Departamento: Planeamiento y Gestión Urbanística/ Servicio de Planificación y Ordenación Urbanística
Expediente: PL-2025/71 - Estudio de Detalle
Solicitante: Hotel Zenit Olletas CB
Representante: M. Izaskun Larzabal Arzallus
Situación: Carrera Capuchinos nº 14 -16 y Carrera Capuchinos nº 18-20-22
Ref. Catastral: 3258139UF7635N0001UQ (unificadas en Catastro)
Junta Distrito: 01 - Centro
Asunto: Aprobación inicial

En relación al **Estudio de Detalle** presentado para las parcelas sitas en **Carrera de Capuchinos nº 14-16 y Carrera Capuchinos nº 18-20-22**, del ámbito del suelo urbano denominado *Ciudad Histórica* se informa que:

Fig 4. Esquema de la sección propuesta incluida en el Plano ED-07.

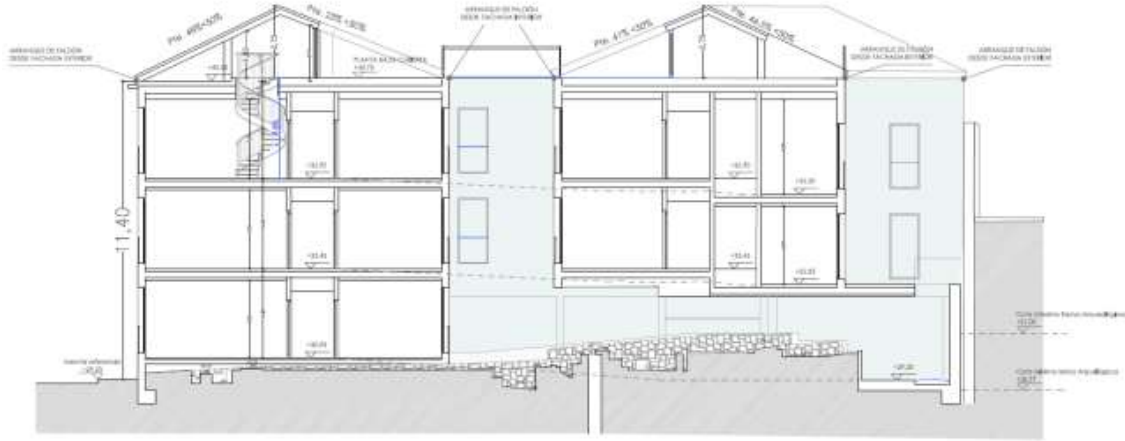
Con respecto a la afección sobre el BIC del Acueducto de San Telmo indicar que, si bien ello no conforma el objeto de este ED, y por lo tanto no tiene la condición de vinculante, la solución propuesta respeta los restos arqueológicos de dicho bien cultural tal y como se comprueba en la sección incluida en el plano ED 07:
